1.1 CONCEPTO TÉCNICO No. CT:	**6571**
1.2 ÁREA:	Técnica y de Gestión
1.3 COORDINACIÓN:	Investigación y Desarrollo
1.4 REFERENCIA CRUZADA RADICADO FOPAE:	2012ER13144
1.5 RESPUESTA OFICIAL No.	RO-58957

2.1 SOLICITANTE:	CURADURÍA URBANA No. 5
2.2 PROYECTO:	Diagonal 45 Bis B Sur No. 16 F - 16
2.3 LOCALIDAD:	18. Rafael Uribe Uribe
2.4 UPZ:	53. Marco Fidel Suárez
2.5 BARRIO O SECTOR CATASTRAL:	San Jorge - Gloria Gaitán
2.6 DIRECCIÓN:	Diagonal 45 Bis B Sur No. 16 F - 16
2.7 CHIP:	AAA0008MYEA
2.8 MANZANA CATASTRAL:	12
2.9 PREDIO CATASTRAL:	2
2.10 ÁREA (Ha):	0.01854(*)
2.11 FECHA DE VISITA:	Septiembre 12 de 2012

Fotografía No. 1 y 2. Panorámica de la Diagonal 45 Bis B Sur.

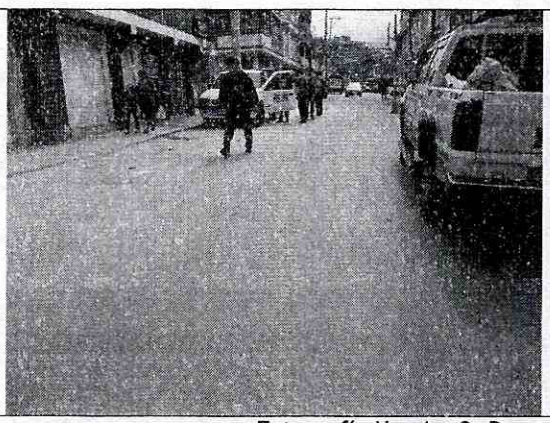
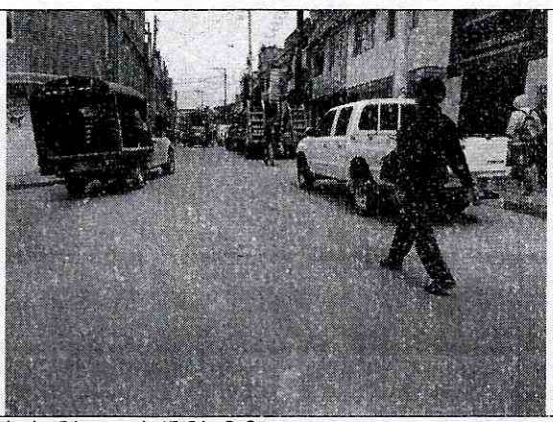
La zona donde se busca desarrollar el proyecto corresponde con uso de suelo urbano con edificaciones de tipo residencial, en un sector consolidado con densidad de construcción media a alta, contando con vías pavimentadas en un terreno con pendiente media a baja (Ver Fotografías 1 y 2).

En el momento de la visita técnica al predio objeto del presente concepto técnico, se encontró construida una edificación de dos niveles, y el tercero en proceso de construcción, con un sistema estructural en mampostería simple; esta edificación no evidenció exteriormente daños o patologías estructurales que puedan estar asociados a la presencia de procesos de inestabilidad geotécnica. (Ver Fotografía No. 3).

Con base en la inspección visual se pudo establecer que el predio en mención no presenta evidencias de afectación por procesos de remoción en masa, ni de carácter local en su interior, ni de carácter general en la ladera o zonas aledañas al predio evaluado.

- Teniendo en cuenta los aspectos observados y evaluados en este concepto técnico, se considera que para la construcción del proyecto ubicado en la Diagonal 45 Bis B Sur No. 16 F - 16, de la Localidad de Rafael Uribe Uribe, **NO SE REQUIERE** adelantar la FASE II del estudio detallado de amenaza y riesgo por remoción en masa, de acuerdo con lo establecido en la Resolución 227 de 2006; por otra parte, esto no exime al constructor del cumplimiento del resto de la normatividad vigente (Norma Sismo Resistente - Código de Construcción - Resolución de Legalización, etc.).
